Radøy kommune

Saksframlegg

Plansak 12602011000200 - områdeplan - Austmarka/Storheim Kalnes - handsaming for 1. gongs høyring og offentleg ettersyn

Kommunedelplan Radøy sør

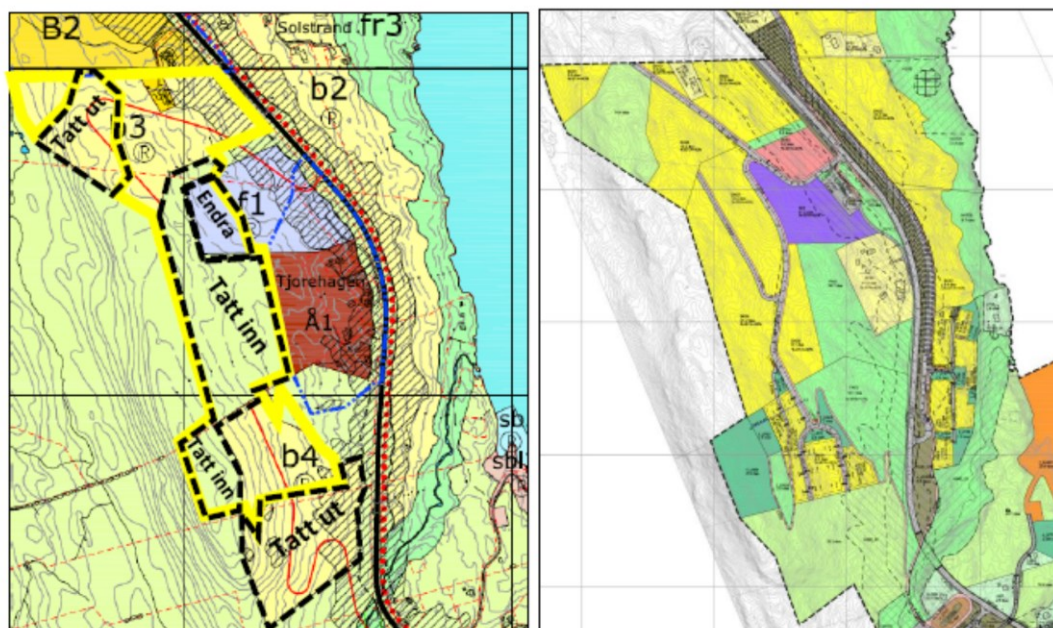
Framlegg til områderegulering er i hovudsak i tråd med overordna plan, men det er gjort nokre mindre endringar i arealbruk:

Figur 20: Utsnitt som viser område for makebytte. Til venstre er kommunedelplanen med markeringar. Gult synar bustadareal i områdeplanen, og sortstipla liner syner endringar som er gjort i områdeplanen i høve til kommunedelplanen. Til høgre er utsnitt av forslag til områdeplan.
